SCHETSEN OPVANGLOCATIE HENGELO

TOELICHTING

NIEUWE VARIANTEN

EERDERE VARIANTEN

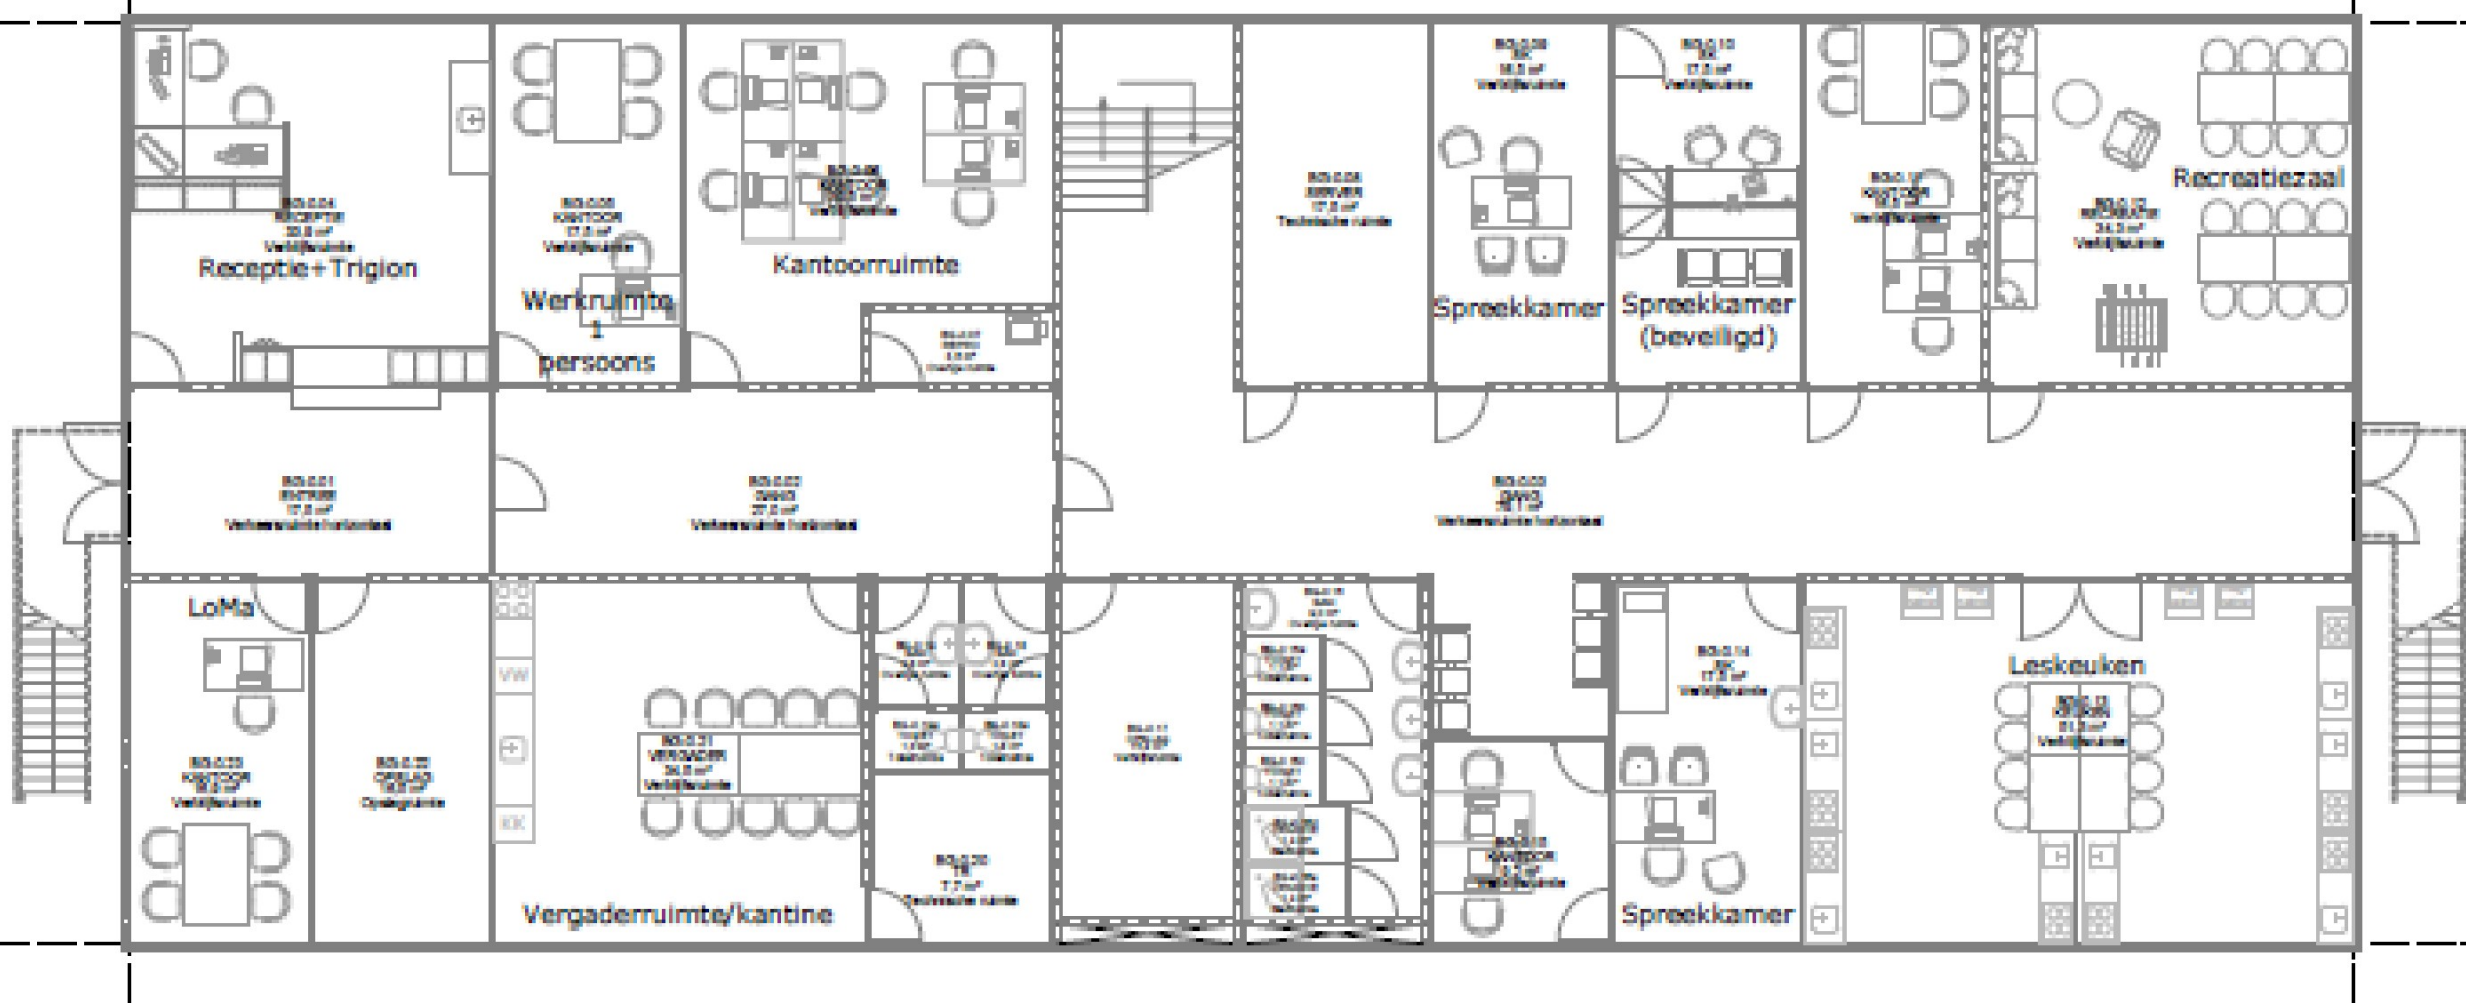
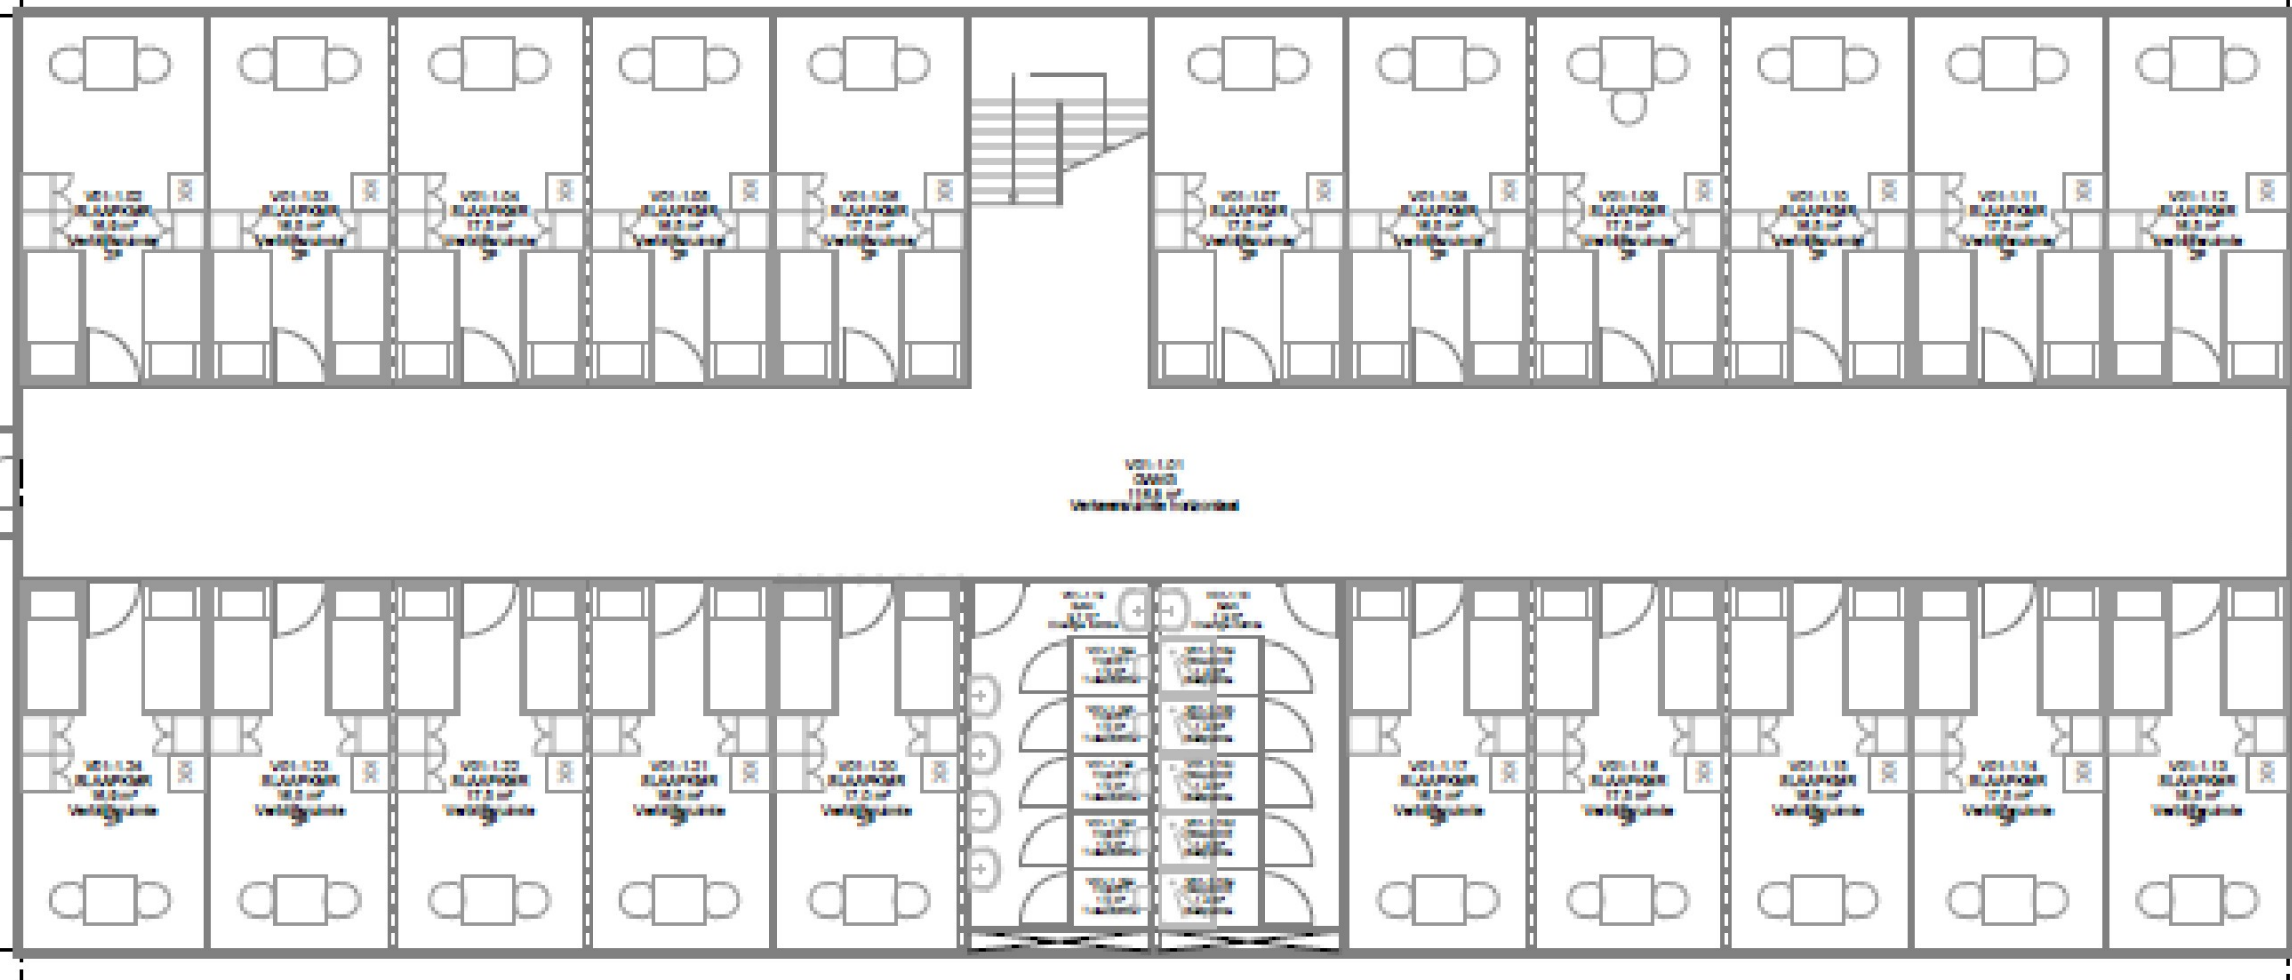
- **OOV:** *Opstelplaatsen en aanrijroutes hulpdiensten belangrijk (politie, brandweer, ambu). Uit de tekening kan ik niet opmaken of hier rekening mee is gehouden. M.i. staan er te weinig voorzieningen op de tekening qua: spel en vrije tijd. Wel paar bankjes, maar is dat genoeg? Wat zijn elders de ervaringen?*

- **Stedenbouwkundig** *zijn er geen zwaarwegende bezwaren tegen beide varianten. Variant 4 zou mijn voorkeur hebben omdat qua draaiing van de gebouwen wordt aangesloten bij het lijnenspel van het gemeentehuis en de greppel als landschapselement intact kan blijven. Maar zoals gezegd kan ik mij de andere variant ook voorstellen.*

- **Cluster Buiten:** *Variant 4 heeft mijn voorkeur. Wel zijn er aandachtspunten: Toegankelijkheid hulpdiensten, vuilophaal, leveringen ed. Er moet nu gedraaid en gekeerd worden, met alle risico's indien er achterwaarts gereden gaat worden; Parkeren bezoekers en medewerkers, waar? Afscherming achterburen; Terreinverlichting; Riolering – afwatering – infiltratie hemelwater (ons terrein is waterbergend, dat moet straks niet leeglopen op de nieuwe locatie)'; Hoe zit het met flora en fauna?*

- **Verkeerskundig en parkeertechisch** *geen opmerkingen wel een vraag. Heb je van het COA al een inschatting wat de parkeerbehoefte is?*
